PROGRAMA VISITA ÀS ESCOLAS
AVALIAÇÃO DA INFRAESTRUTURA DA ESCOLA
MUNICIPAL DE EDUCAÇÃO BÁSICA MARIA PEDROSA DE MIRANDA
MUNICÍPIO DE VÁRZEA GRANDE - MT

PROGRAMA VISITA ÀS ESCOLAS RELATÓRIO DE LEVANTAMENTO

Objeto da fiscalização: Avaliar a infraestrutura da EMEB Maria Pedrosa de Miranda (localizada no Município de Várzea Grande - MT)

PISO DESGASTADO (SALA 13)

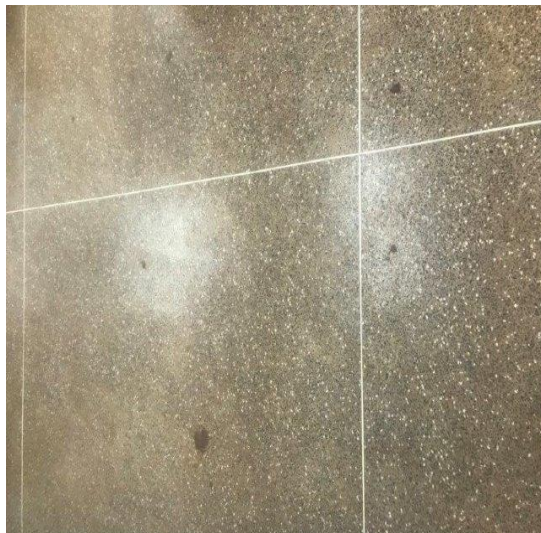
Problemas identificados	Verificou-se que o piso da escola, de forma geral, está bastante desgastado.
Providências a serem tomadas	
Prazo para implementação	-
Responsável	-
Status	Não solucionado.
Análise da equipe técnica	O piso da sala 13 continua desgastado (atual sala 14). As demais salas também continuam com o piso desgastado, bem como o banheiro e o corredor.

PORTA C/ FECHADURA DANIFICADA (SALA 2º C)

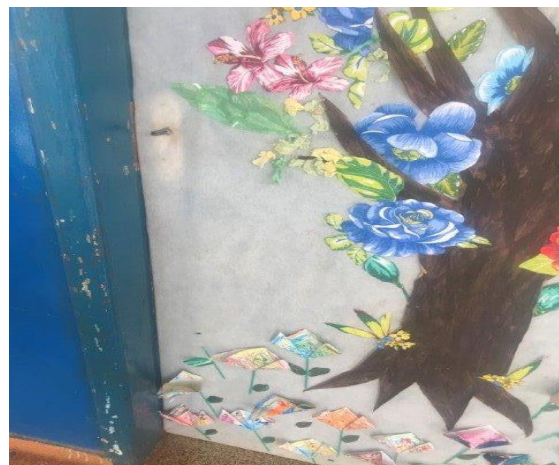
Problemas identificados	Verificou-se a existência de várias portas danificadas, principalmente, nas fechaduras. Algumas portas necessitam de reparos e outras necessitam ser substituídas (salas de aula do 2º ano C, laboratório de informática e sala dos professores). Também se verificou ausência de porta na sala 8, fazendo-se necessário a instalação de porta nessa sala.
Providências a serem tomadas	-
Prazo para implementação	-
Responsável	-
Status	Solução em andamento.
Análise da equipe técnica	A porta e a fechadura foram trocadas da sala dos professores. A fechadura danificada da sala do 2º ano C, que hoje é a sala de educação infantil, continua com defeito. Na sala 08 já foi colocada porta, sendo atualmente a sala 09. A sala do laboratório de informática agora é a sala 01, que ainda está com a fechadura danificada.

SALAS DE AULA 1 FALTA MESA DO PROFESSOR

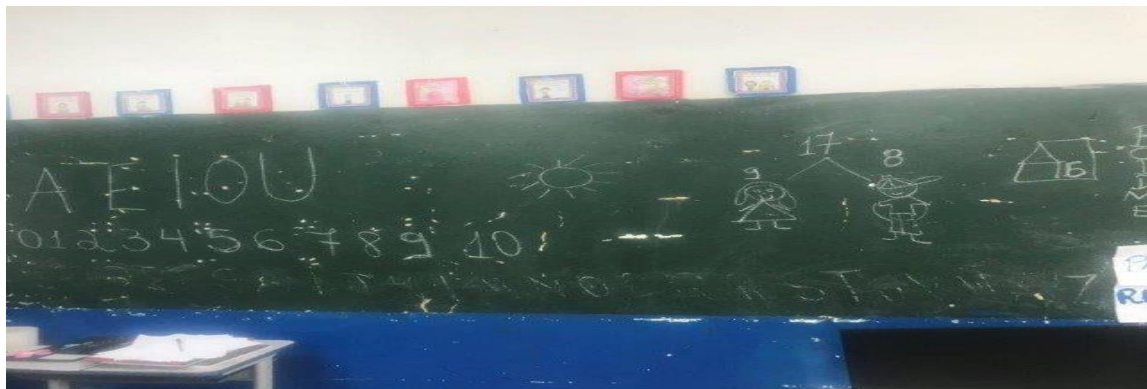
Problemas identificados	Verificou-se que não há mesas para os professores em algumas salas de aula, quais sejam: salas 1, 2, 3, 7 e 13. Faz-se necessário a aquisição de mesas para os professores.
Providências a serem tomadas	-
Prazo para implementação	-
Responsável	-
Status	Solução em andamento.
Análise da equipe técnica	Observou-se que ainda faltam mesas para os professores nas salas de aula 01, 03 e 07.

BANCADAS SEM COMPUTADORES

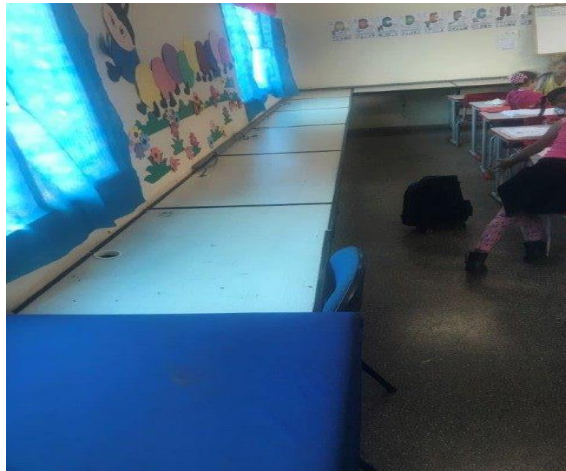
Problemas identificados	Verificou-se que, à exceção de um, os demais computadores do laboratório de informática estão estragados e/ou faltam alguns componentes necessários à utilização dos mesmos. Verifica-se a necessidade de reparos nos computadores estragados, bem como de aquisição de novos computadores.
Providências a serem tomadas	-
Prazo para implementação	-
Responsável	-
Status	Não solucionado.
Análise da equipe técnica	Os computadores estragados e as peças que sobraram do roubo ocorrido na escola foram para o almoxarifado geral da SMEC. O laboratório de informática foi desativado, atualmente funciona a sala 01.
